## **Autorité environnementale**

# **Avis délibéré de l'Autorité environnementale sur la demande de cadrage préalable de projets relatifs aux Jeux Olympiques de 2024**

**n°Ae : 2017-67**

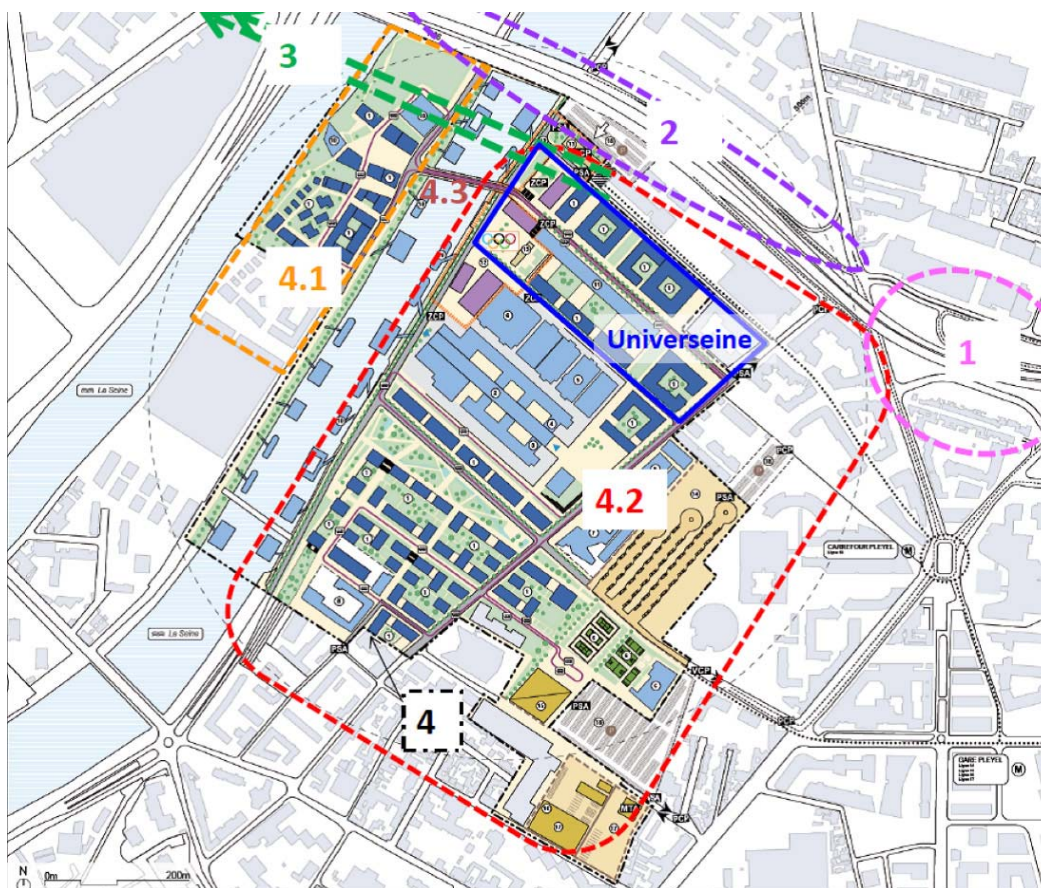
- *Les projets dits annexes (échangeur, murs anti-bruit, enfouissement des lignes à haute tension) peuvent-ils bien être considérés comme suffisamment indépendants du projet de village olympique et paralympique pour ne pas être considérés comme des composantes de l'opération d'aménagement de la ZAC<sup>19</sup> ?*

Il ressort du dossier que la construction des murs anti-bruit et l'enfouissement des lignes à haute tension ont été jugés nécessaires à l'acceptabilité et au bon fonctionnement du village olympique. L'Ae considère en conséquence que ces deux aménagements rentrent bien dans le contour du projet, au même titre que la ZAC de l'écoquartier fluvial de l'île-Saint-Denis, la nouvelle ZAC à créer et la passerelle-bus.

La décision de réaliser l'échangeur Pleyel a été prise sur la base de considérations et d'objectifs divers, dont l'amélioration de la desserte du secteur des ZAC, sans toutefois être nécessaire à cette desserte – y compris durant la phase des JO. L'Ae considère en conséquence que l'échangeur peut ne pas être inclus dans le contour du projet. Il est cependant clair que les réalisations du projet et de l'échangeur devront être coordonnées, l'étude d'impact du projet ayant notamment vocation à évaluer leurs impacts cumulés, notamment en phase de travaux.

En l'occurrence, ce n'est pas le projet de village olympique qui est la cause des deux projets de création des murs anti-bruit et d'enfouissement des lignes, mais les nuisances préexistantes – acoustiques d'A86 et électromagnétiques des lignes haute tension. Il n'y a donc pas lieu de considérer ces deux derniers projets comme des « effets induits » de la réalisation du village olympique. Il résulte par ailleurs de la réponse apportée à la première question qu'il n'y a pas lieu d'aborder ceux-ci en qualité de projets isolés mais de les inclure dans le contour du projet, dont l'étude d'impact justifiera les niveaux de protection recherchés.

Comme le rappelle le dossier, la réalisation de l'échangeur résulte quant à elle d'objectifs divers à une échelle plus vaste du territoire, exprimés notamment dans le CDT, à une époque où la candidature de la France aux Jeux Olympiques n'était pas arrêtée. Il n'y a donc pas lieu, là non plus, de considérer qu'il s'agit d'un « effet induit » du projet. L'étude d'impact du projet aura également vocation à évaluer les impacts cumulés des deux projets. De même, la création de l'échangeur est susceptible d'induire durablement des effets sur le trafic au sein d'une zone déjà fortement urbanisée et sujette à des nuisances en termes de qualité de l'air qui engendrent des risques sanitaires. L'Ae considère que, compte tenu notamment de l'importance de l'enjeu sanitaire, les effets de l'échangeur sur les activités olympiques devront être étudiés.
